Haarlem, 13 november 2008

Datum 13 oktober 2008
Ons kenmerk MS/COM/2008/
Contactpersoon Siep van Jaarsveld
Doorkiesnummer 023 - 5114664
Email svanjaarsveld@haarlem.nl
Bijlage(n) Overzichtskaart locaties BBB Leidsebuurt en afmetingen bergbezinkbassin
Onderwerp Reactie op uw brief d.d. 22 september 2008 inzake BBB locatieonderzoek

Ontwerpuitgangspunten voor een bergbezinkbassin, waaronder de mogelijke afmetingen

Afbeelding 1: Locaties waar ruimte is voor een BBB.

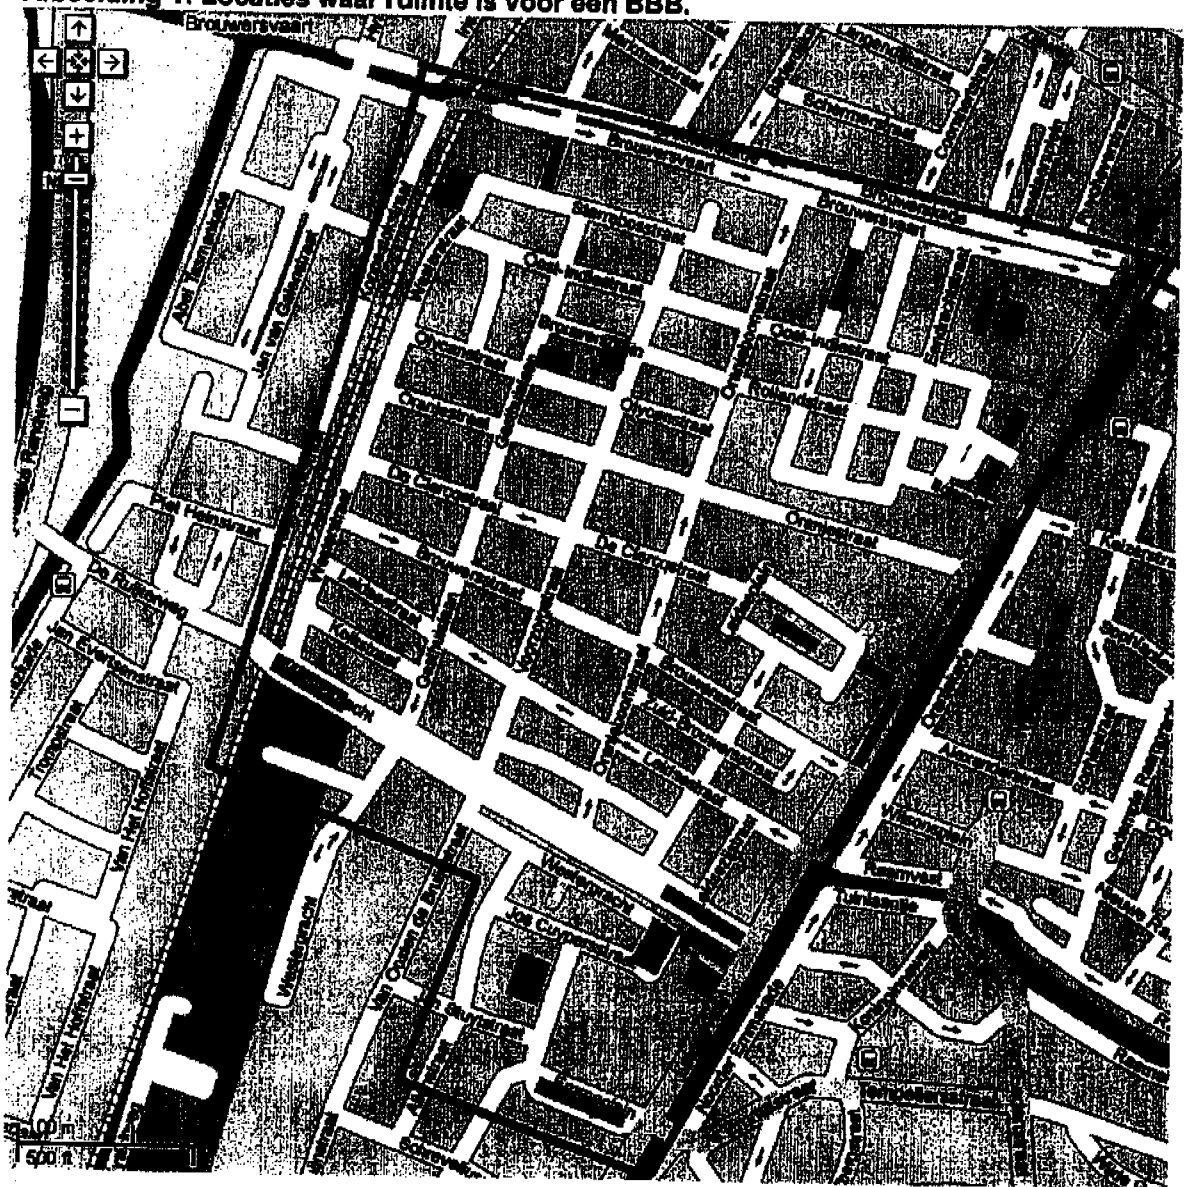
De bewoners hebben u gevraagd welke tien locaties als alternatieve onderzoekslocaties zijn aangewezen. U sluit als antwoord een projectkaartje bij met 22 locaties. De bewoners hebben de indruk dat het hier uitsluitend gaat om locaties waar voldoende ruimte is voor een BBB. Eén locatie bijvoorbeeld is gelegen op een prive-terrein van een projectontwikkelaar, meerdere locaties bevinden zich verder dan de door u wenselijk geachte afstand van 100 meter van de uitstroomleiding en één locatie lijkt moeilijk haalbaar omdat daar recent besluitvorming over heeft plaatsgevonden.

Ook missen we op het kaartje een aantal locaties die zich uitstekend lenen als alternatief. Ter illustratie: de afvoer van de riolering van het projectgebied loopt naar de Leidsestraat en vervolgens onder de Leidsevaart naar de Raamvest. Wanneer nu onder het wegdek van de Leidsevaart ter hoogte van de Leidsestraat een BBB gemaakt wordt, kunnen zowel het rioolwater als het hemelwater bij hevige regenval zonder nadere aanpassingen van het rioolstelsel in het BBB lopen. Evenmin is het dan nodig om een gronddekking van een meter aan te houden, waardoor de uitvoering makkelijker en dus goedkoper kan. Een soortgelijke situatie doet zich voor onder de Raamvest, naast de schouwburg.

Vraag: Kunt u helder maken op basis van welke criteria en randvoorwaarden voor deze locaties is gekozen? Welke locaties staan nu werkelijk op de longlist van tien en de shortlist van vijf?
